女川原子力発電所第2号機 工事計画審査資料	
資料番号	02-補-E-01-0100-6-5 改 7
提出年月日	2023年7月14日
【凡例】 [] : 前回ヒアリング資料からの変更箇所

補足-100-6-5 外郭浸水防護設備（逆止弁付ファンネル）の
要目表記載変更について

東北電力株式会社

外郭浸水防護設備（逆止弁付ファンネル）の要目表記載変更について

変更前	変更後
名 称			第3号機タービン補機冷却海水ポンプ室逆止弁付ファンネル(No.1), (No.2), (No.3)	
種 類			逆止弁付ファンネル	
主 要 寸 法	外 径	mm		変更なし
	高 度	mm		
材 料			—

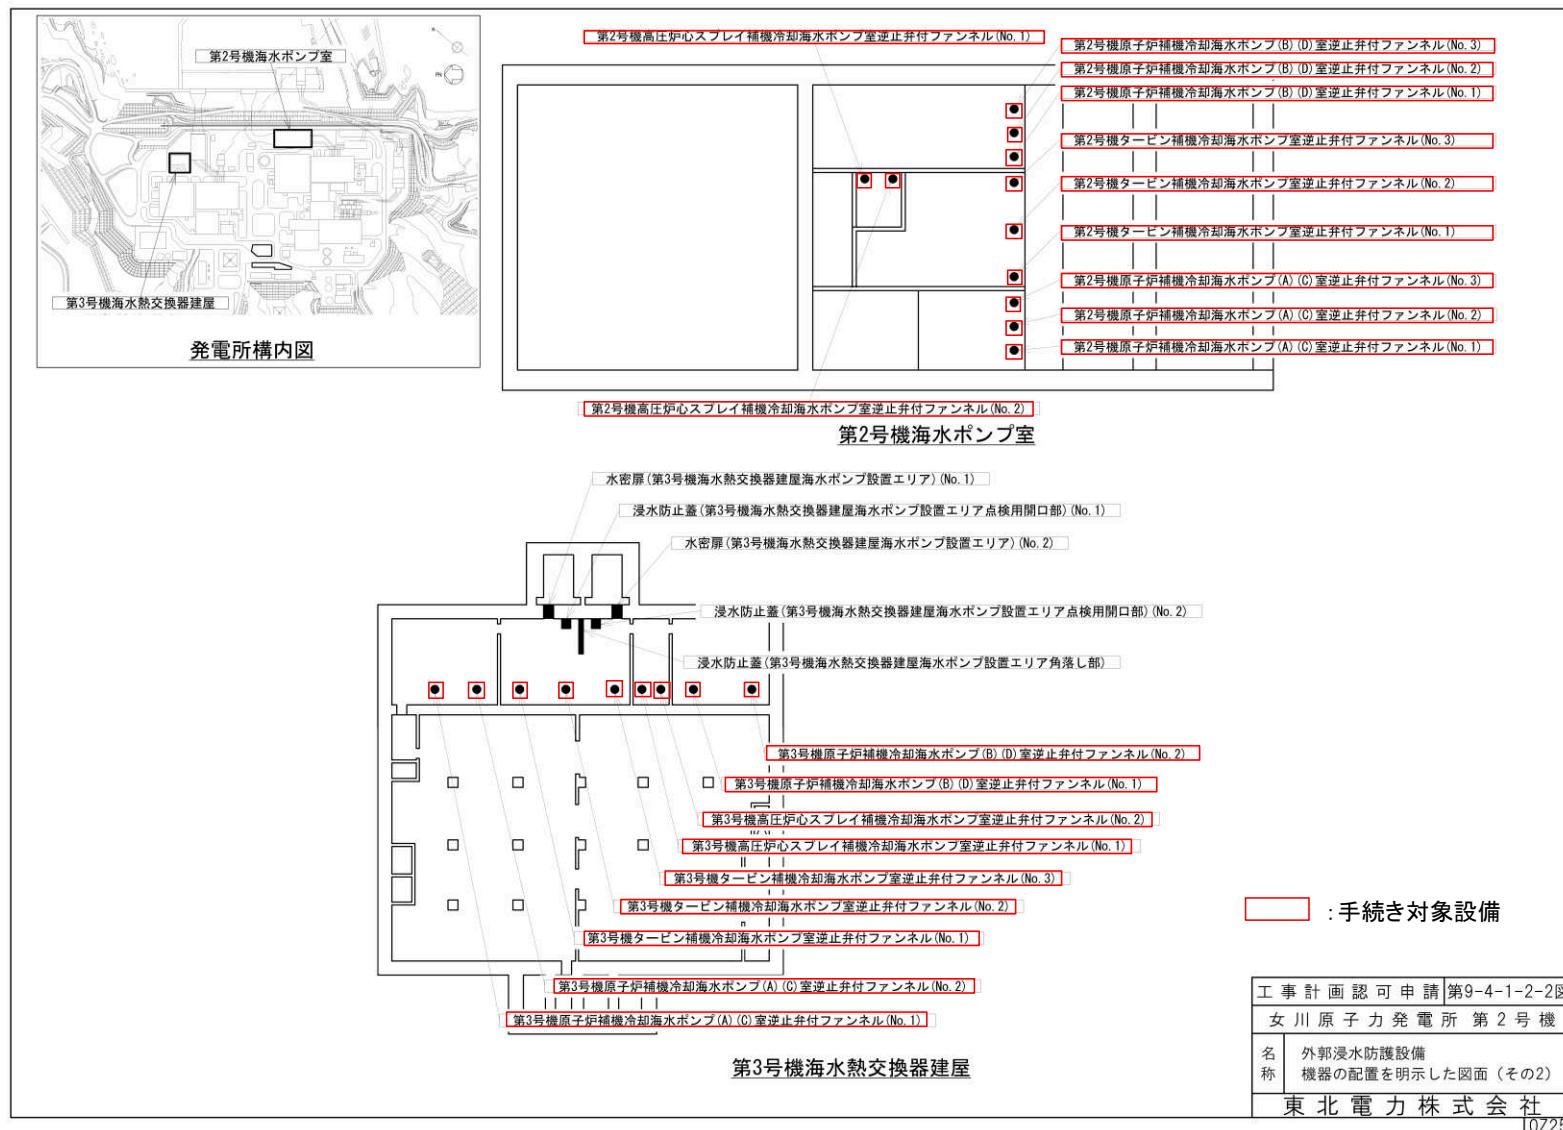
令和3年12月23日付け原規規発第2112231号における設計及び工事の計画において、外郭浸水防護設備（逆止弁付ファンネル）の弁本体については、管材（□）を使用することとしていたが、当該部品が配管ではないため板材（□）の表記としており、管材（□）を使用することが、要目表に適切に記載されていなかったことから要目表の記載の変更を行う。

弁本体の使用材料を板材から管材に記載を変更することによる要目表変更箇所は、以下のとおりである（添付資料1～3参照）。

要目表変更後欄 :
